Samenvatting inspectie

Situatieschets

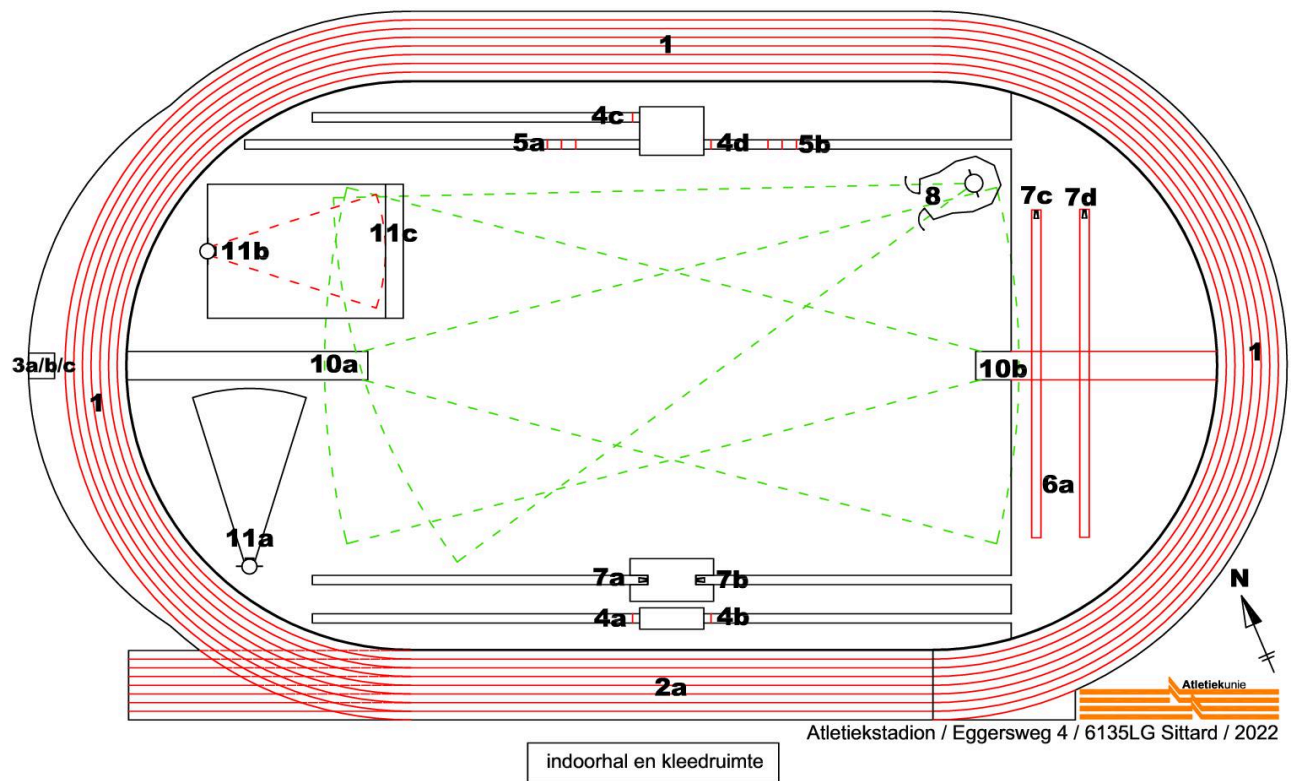
- Voorzieningen 7A, 7C & 7D voor polsstokhoogspringen waren tijdens de inspectie niet veilig en niet wedstrijdgeschikt, maar kunnen veilig en wedstrijdgeschikt gemaakt worden door het correct plaatsen van de op de accommodatie aanwezige landingsmatten volgens Wedstrijdreglement TR28.12 en van de staanders volgens Wedstrijdreglement TR28.1 en TR28.8 t/m 10. De veiligheid en de wedstrijdgeschiktheid zijn dan ter beoordeling van de wedstrijdleider.
